**Unser Zeichen**  
3-4622-BGL Pid-  
19323/2018

**Datum**  
29.10.2018

**Vollzug des Baugesetzbuches (BauGB);  
Aufstellung des Bebauungsplanes Nr. 47 „Lattenbergstraße Ost“ der Ge-  
meinde Piding;  
Beteiligung der Behörden und sonstiger Träger öffentlicher Belange gemäß §  
4 Abs. 2 BauGB;  
Hier: Stellungnahme Wasserwirtschaftsamt Traunstein**

Screenshot HQ100 IUG vom 26.10.2018

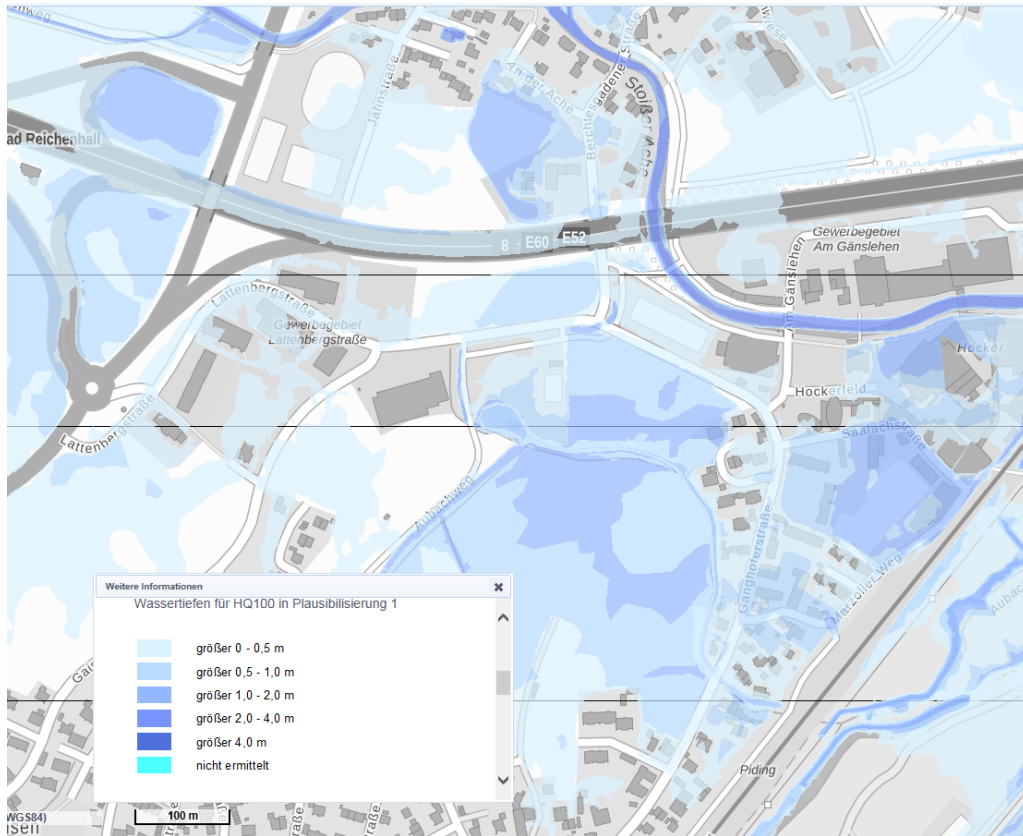
Gemäß den aktuell gültigen Daten (Stand 26.10.2018) des Informationsdienstes Überschwemmungsgefährdete Gebiete (abgekürzt IÜG, zu finden im Internet unter [www.iug.bayern.de](http://www.iug.bayern.de)) wird das betroffene Areal bei einem sogenannten HQ<sub>100</sub>, d.h. statistisch gesehen einem einmal in hundert Jahren vorkommenden Hochwasser, fast vollständig überflutet. Es liegt somit im rechnerisch ermittelten Überschwemmungsgebiet eines HQ<sub>100</sub> mit Wassertiefen in einer Größenordnung von bis zu 1m.

In der Begründung zum Bebauungsplan Nr. 47 Lattenbergstraße Ost vom 03.09.2018 wird unter Punkt 2.4 Bauleitplanung im Überschwemmungsgebiet u.a. ausgeführt, dass sich das ermittelte Überschwemmungsgebiet „in Plausibilisierung“ befindet.

Gemäß der im Zusammenhang mit dem Begriff „HQ<sub>100</sub> in Plausibilisierung“ getroffenen Aussage, sind die Hochwassergefahrenflächen HQ<sub>100</sub> für die Einschätzung der Gefahren und Risiken gut geeignet. Sie werden daher im Zuge dieser wasserwirtschaftlichen Stellungnahme als Träger öffentlicher Belange entsprechend herangezogen.

Screenshot Überschwemmungsgebiet HQextrem aus [www.iug.bayern.de](http://www.iug.bayern.de), Stand 26.10.2018

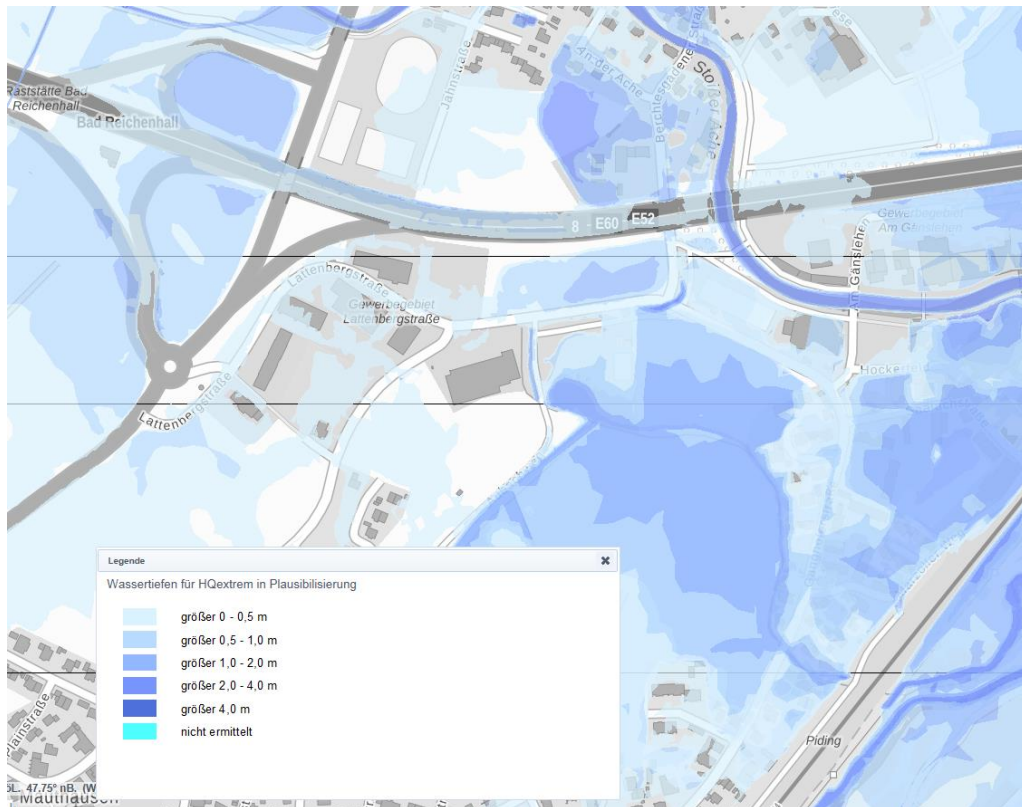
Der Planungsbereich ist gemäß den Daten aus dem „Informationsdienst Überschwemmungsgefährdete Gebiete“ (siehe Internet [www.iug.bayern.de](http://www.iug.bayern.de)) bei HQ<sub>extrem</sub> von Überflutung betroffen.

Es liegt somit im rechnerisch ermittelten Überschwemmungsgebiet eines HQ<sub>extrem</sub> mit Wassertiefen in einer Größenordnung von bis zu 2m.

Wir empfehlen bei der Bauleitplanung geeignete Hochwasser-Abflusskorridore für das HQ<sub>extrem</sub> freizuhalten.

Eine zusätzliche bauliche Entwicklung in diesen Bereichen kann das Gefährdungs- und Schadpotential bei Hochwasserereignissen erhöhen.
